RESIDENCIAL
PRADERAS DE LAS LOMAS

CONTENIDO:
LOTIFICACIÓN GENERAL

PRADERAS DE LAS LOMAS
PLANTA DE LOTIFICACIÓN (PAG-02B)
ESCALA 1:500

PRADERAS DE LAS LOMAS
PLANTA DE LOTIFICACIÓN (PAG-02A)

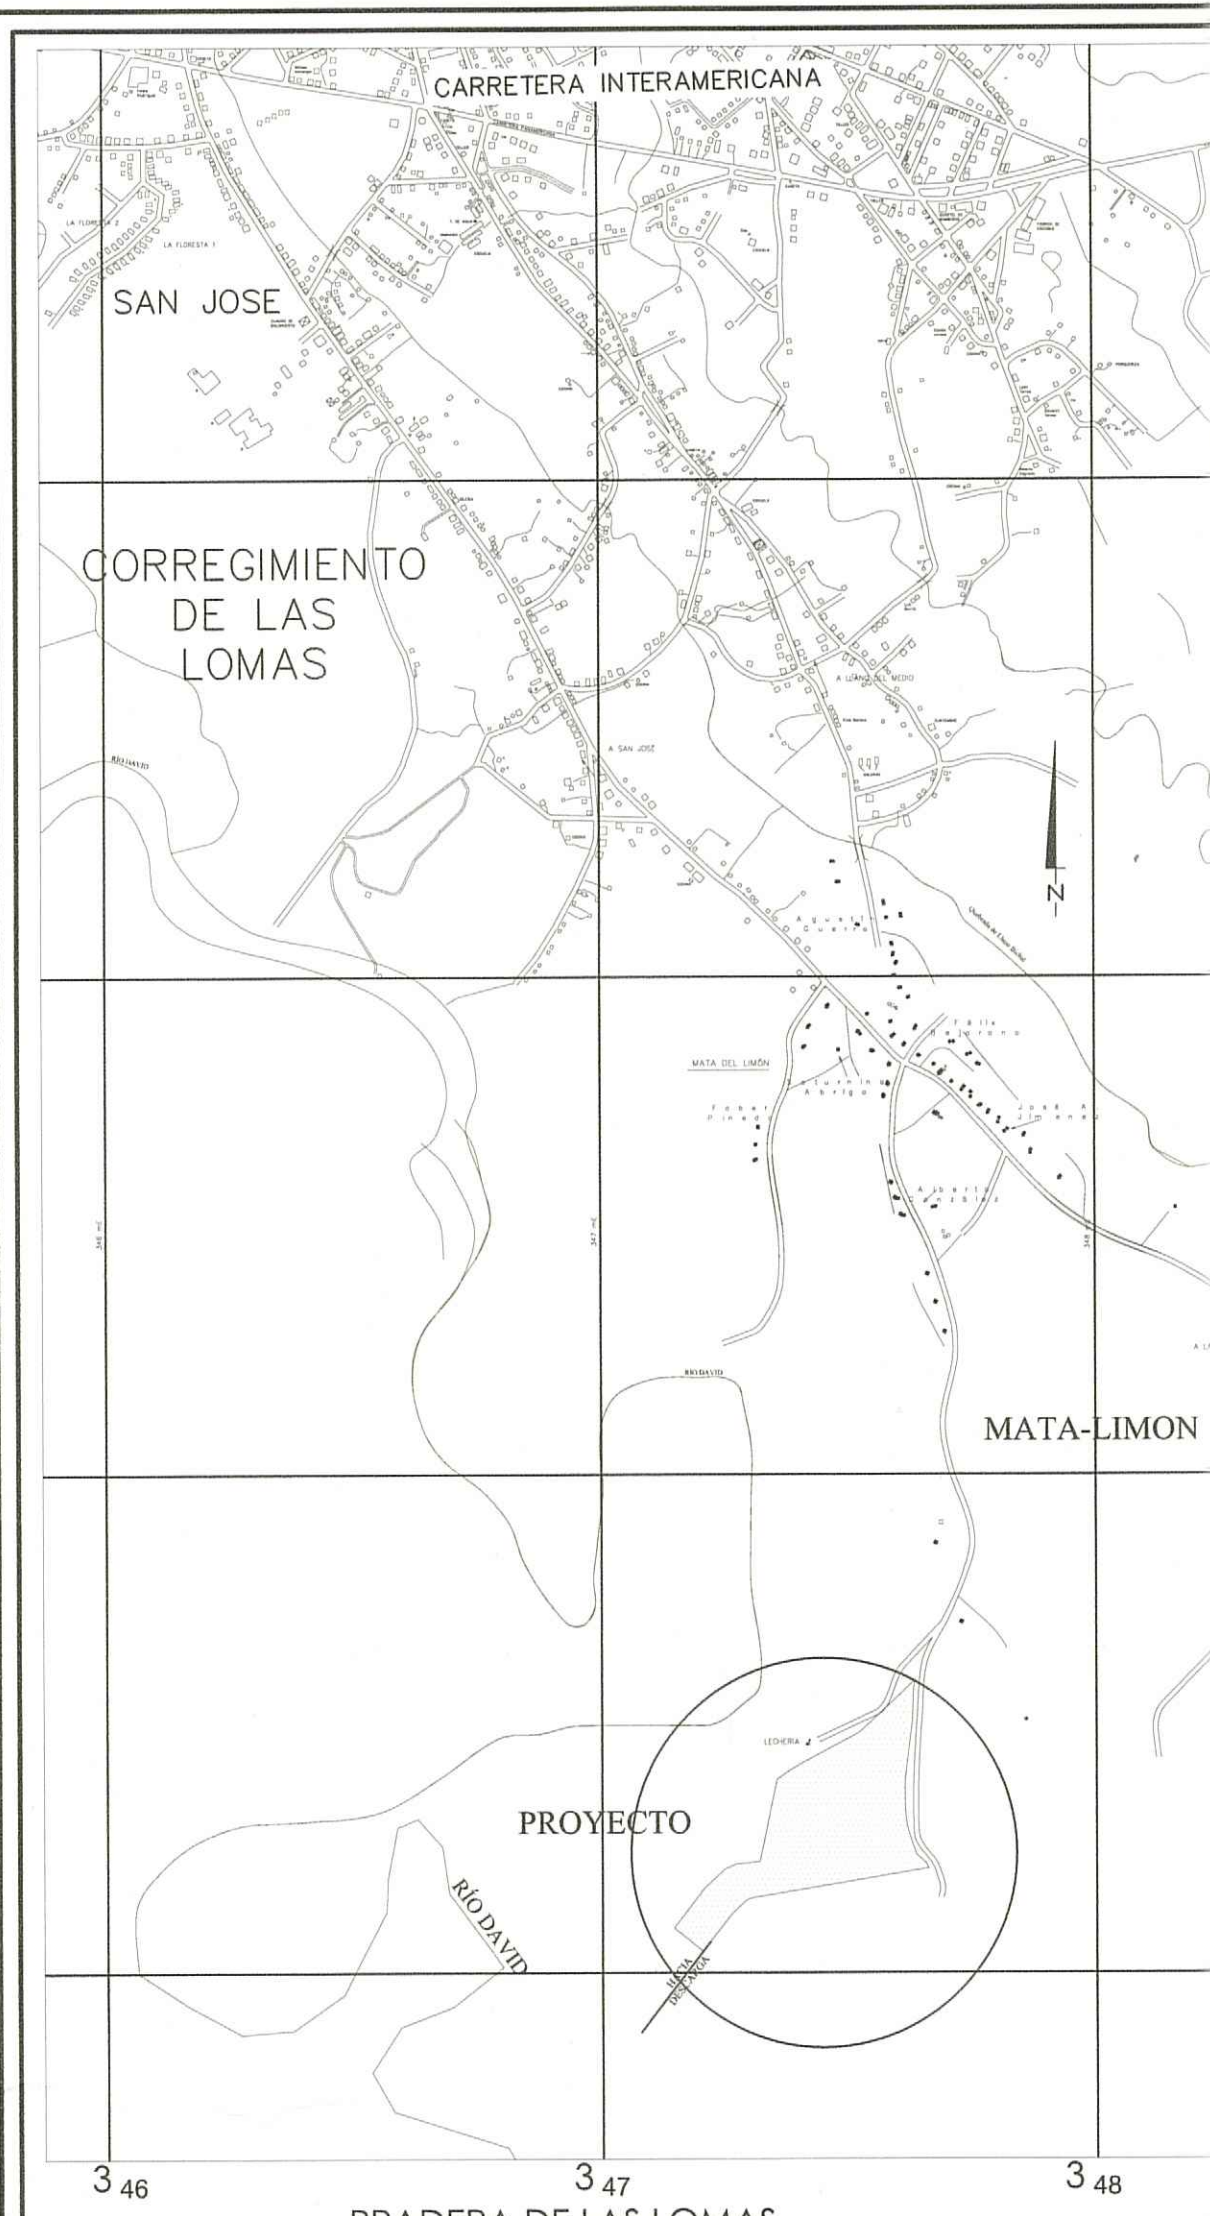
NOTA:
MARTILLO MODIFICADOS DEL PLANO ORIGINAL (LOTIFICACION GENERAL) AL NUEVO PLANO.
- MARTILLO AVE. B LOTE # 193 SE INVIERTE MARTILLO Y SE LIBERA EL LOTE QUEDA #208.
- MARTILLO AVE. A LOTE # 244 SE INVIERTE MARTILLO Y SE LIBERA EL LOTE QUEDA #261.
- MARTILLO CALLE 5TA LOTE # 244 SE CAMBIA A TIPO B Y SE RECUPERAN LOTE # 301 Y # 302.

PAG-02A
NOTA:
LOTES MODIFICADOS DEL PLANO ORIGINAL (LOTIFICACION GENERAL) AL NUEVO PLANO.
- LOTE # 3 SE LE INTEGRO AL LOTE # 2 VIVIENDA.
- LOTE # 14 SE LE INTEGRO AL LOTE # 13 VIVIENDA.
